108 年度臺南市都市設計審議委員會 第 21 次會議紀錄

中華民國108年12月27日府都設字第1081479969號函

108年度臺南市都市設計審議委員會第21次會議紀錄

永康創意設計園區都市計畫指定 現有具保存價值之樹木位置圖

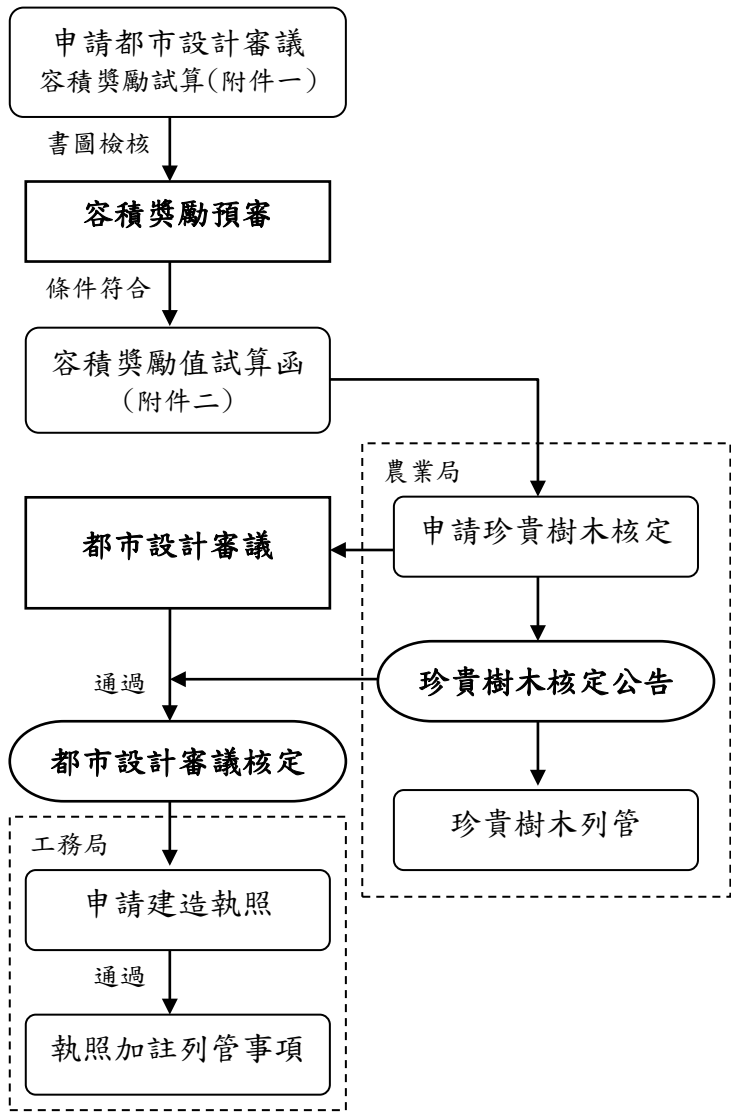
1. R8 移走的兩棵喬木是否有必要性？或可調整建築配置規劃。
2. 建議農業局就本地區樹木先進行評估並判斷是否值得保留。
3. 現地保留的樹木也應考慮與建築物間的適當距離。
4. 開發商應負擔樹木管理維護經費，而非全部由管委會或社區住戶負擔。

1. 本市珍貴樹木保護自治條例第 12 條之樹木生長必要場地小於樹木實際需要的生長範圍，應就開發後樓高對樹木日照是否會有影響，在都市設計審議階段提出日照時數檢討，以確保其生長環境。
